CI-7106シリーズ フロントFAN取付方法の変更のお知らせ

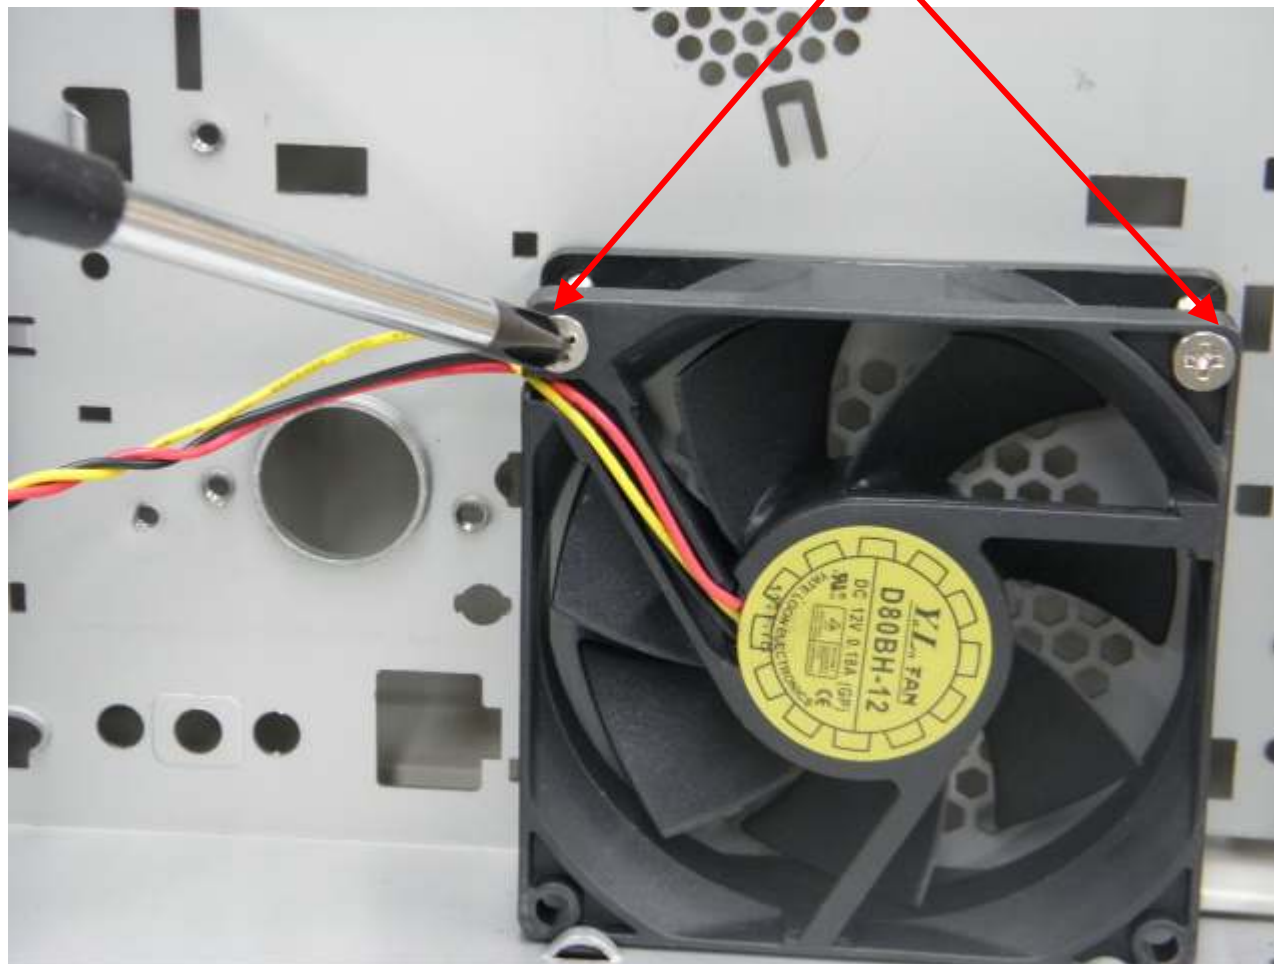
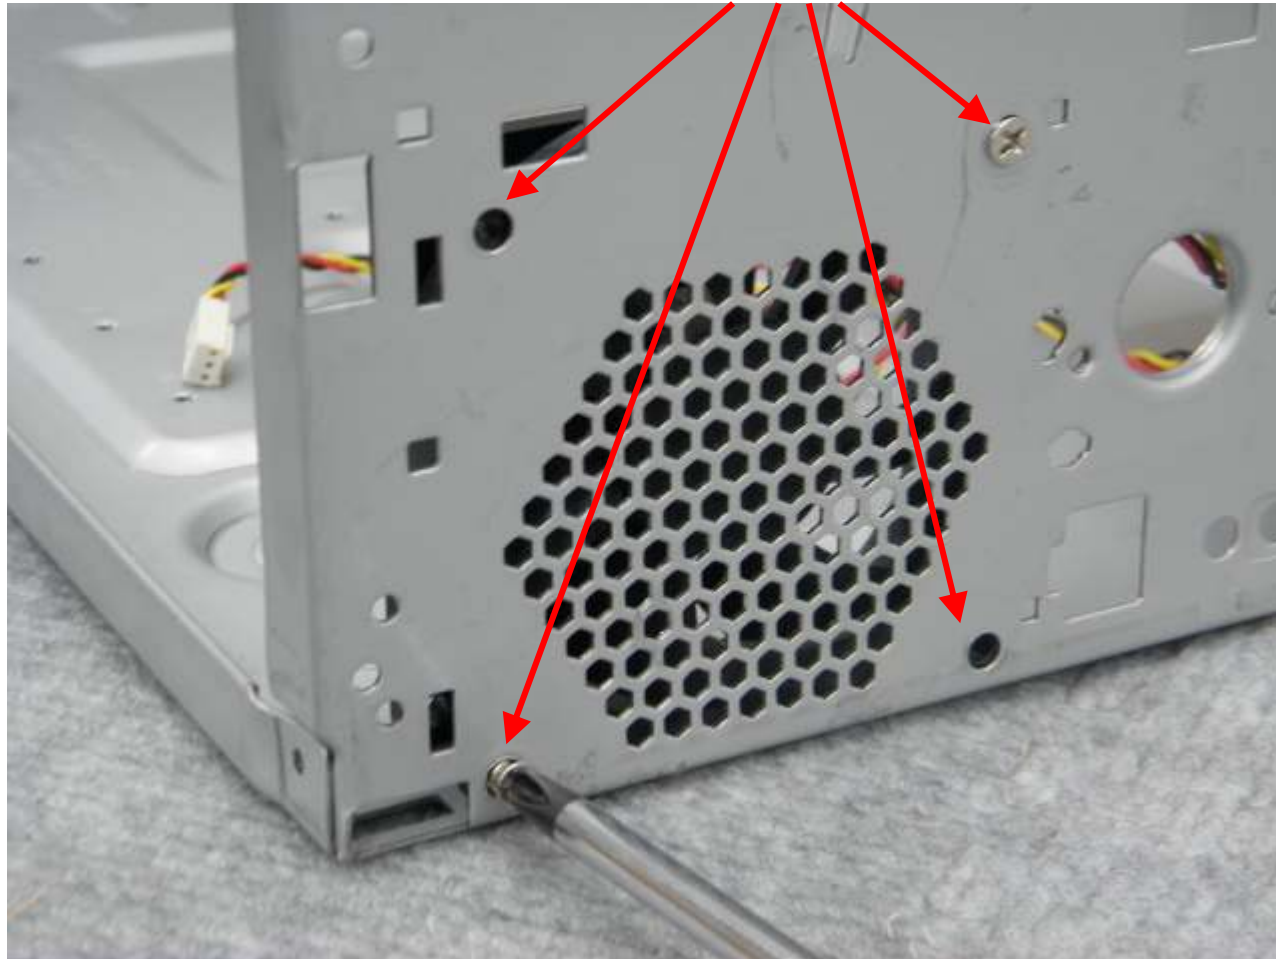
現状のFAN取付方法はCASE内部より長いネジを使って上部角の2点で固定します。

新仕様のFAN取付方法はFANを少し浮かした状態でCASE前面より一般的なテーパーネジにて上下角4箇所を固定します。

※取付の際にはフロントパネルとスイッチ（LED）BOXを外さなくてはなりません。

新仕様によりCASE内部の下記の部分がなくなります。
